# RAPPORTAGE

Aanvullend onderzoek op basis van het definitief ontwerp  
Korte Muiderweg te Weesp

403.6146 (aanvulling)

8 maart 2024

Figuur 3: Uitsnede uit ontwerp met boomnummers.

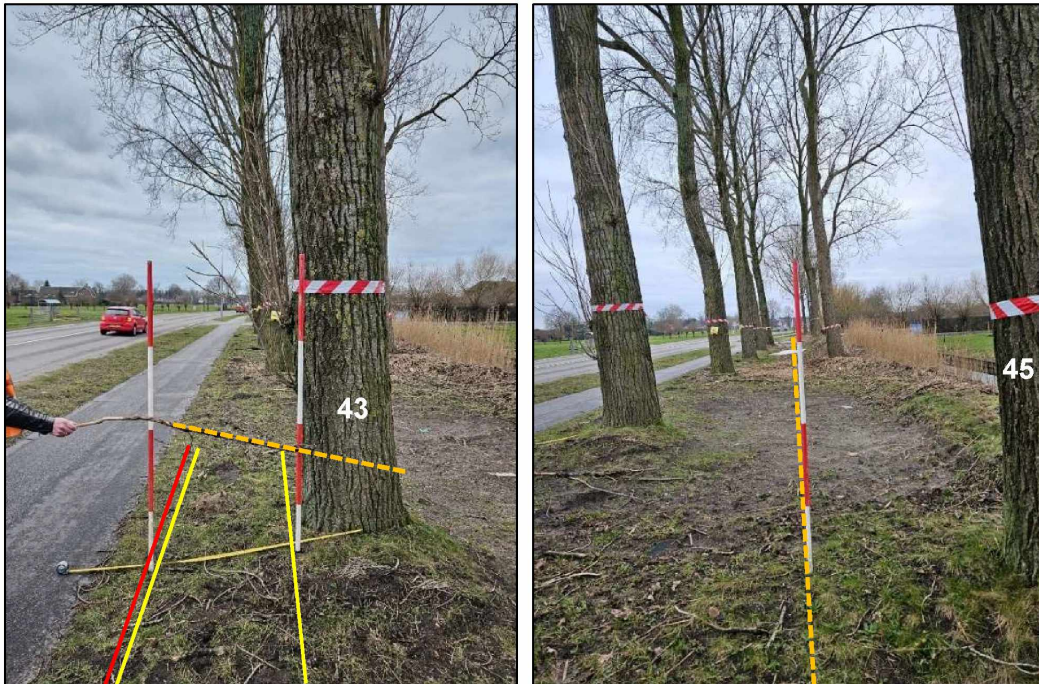
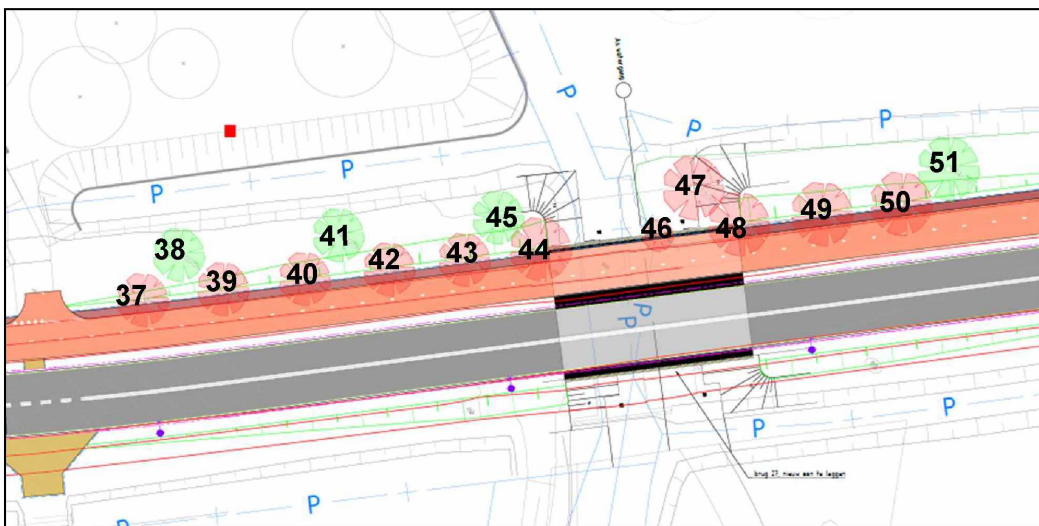
45

4

Foto 7 links: Impressie van het te realiseren fietspadprofiel (rood) bij boomnummer 6.  
Figuur 6: Uitsnede uit ontwerp met boomnummers.

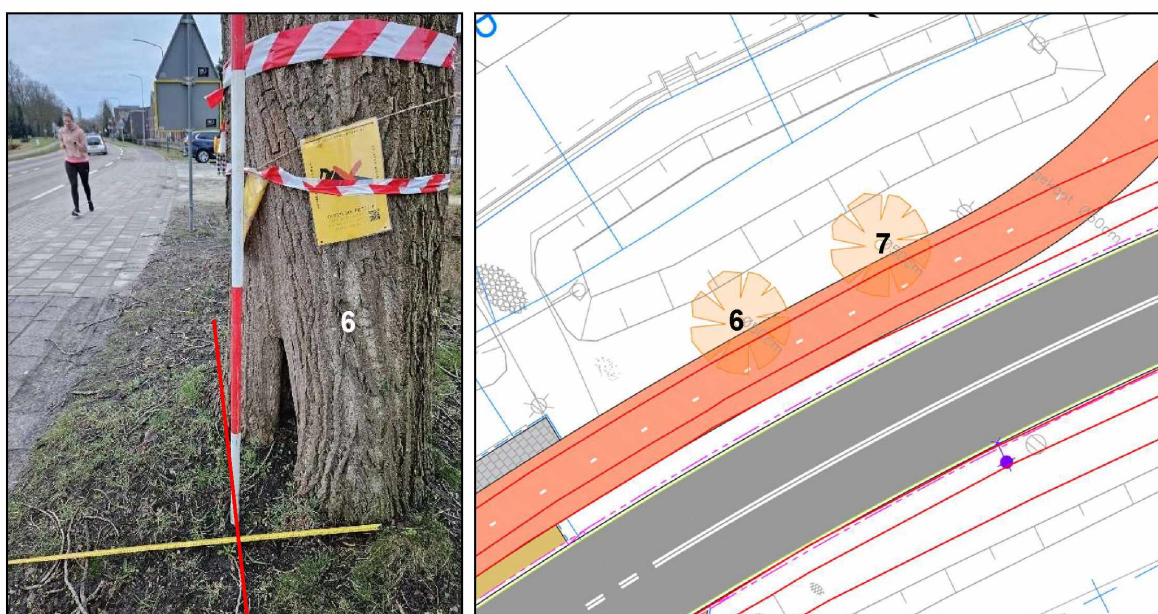
klopt niet, zijn al  
gekapt. juiste  
nummering is 1+2

1+2

Figuur 11: Overzicht van de locaties per paragraaf en kleurcodering op basis van de conclusie.

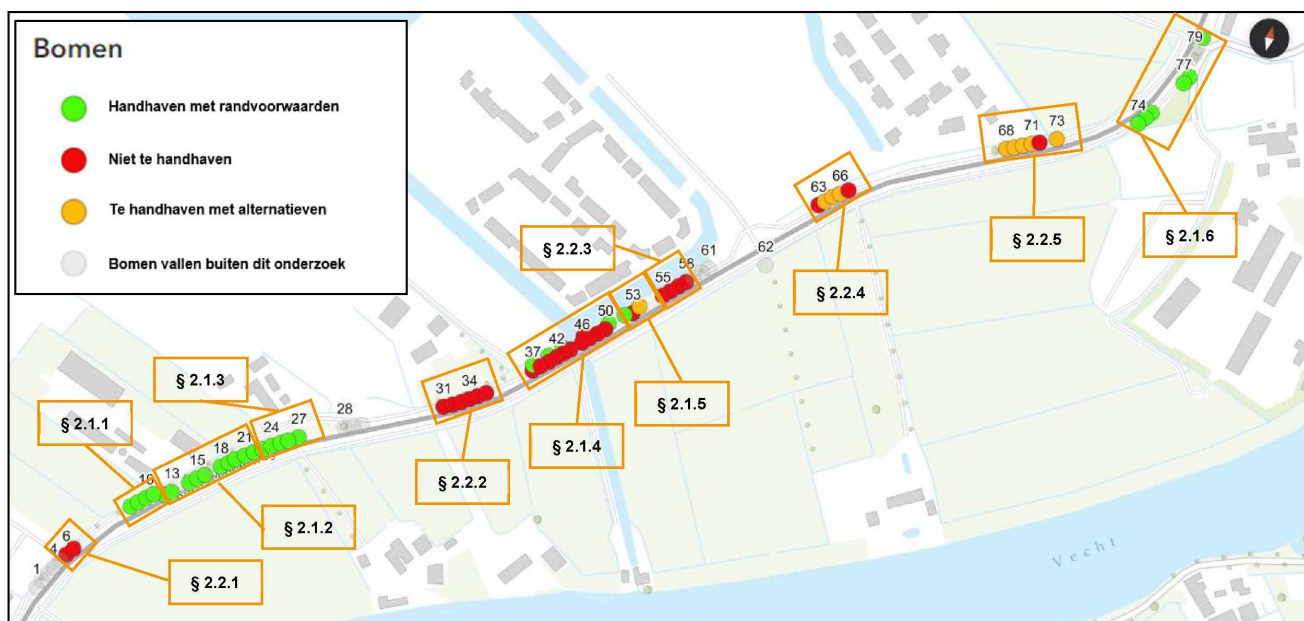
2024?  
oorspronkelijke BEA  
heeft het over 81  
bomen

waarvan 2 op grondgebied Gooise Meren (78+81)

Figuur 12: Aanpassing in de locatie van het voetpad nabij boomnummer 54. Richting en projectie van nieuw voetpad indicatief met geel weergegeven. Niet te handhaven boomnummer in rood.

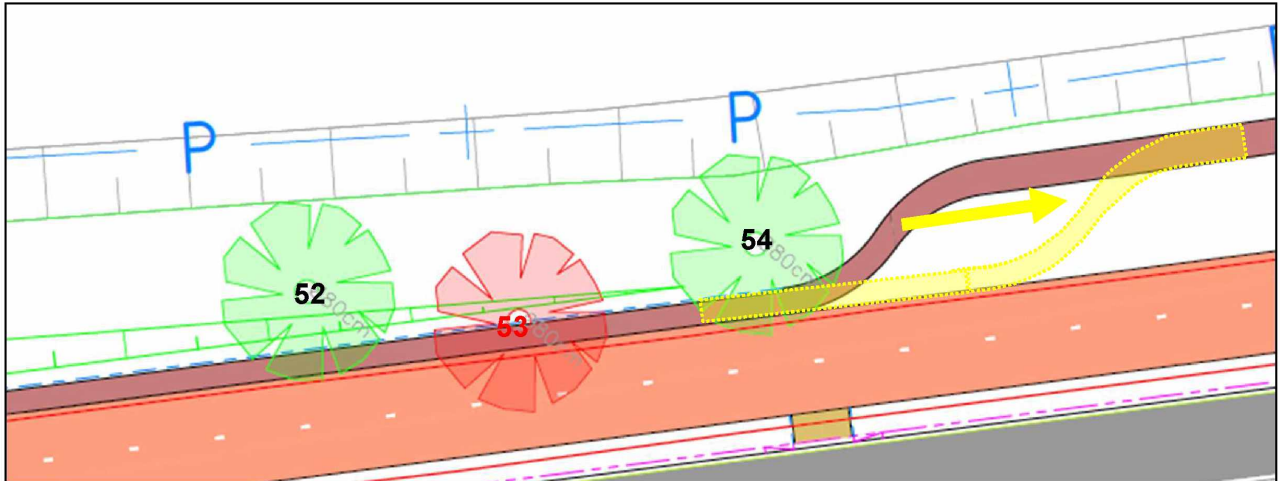
klopt wel volgens deze tabel, maar #54 hadden wij al staan op handhaven

moet dit niet 54 zijn?
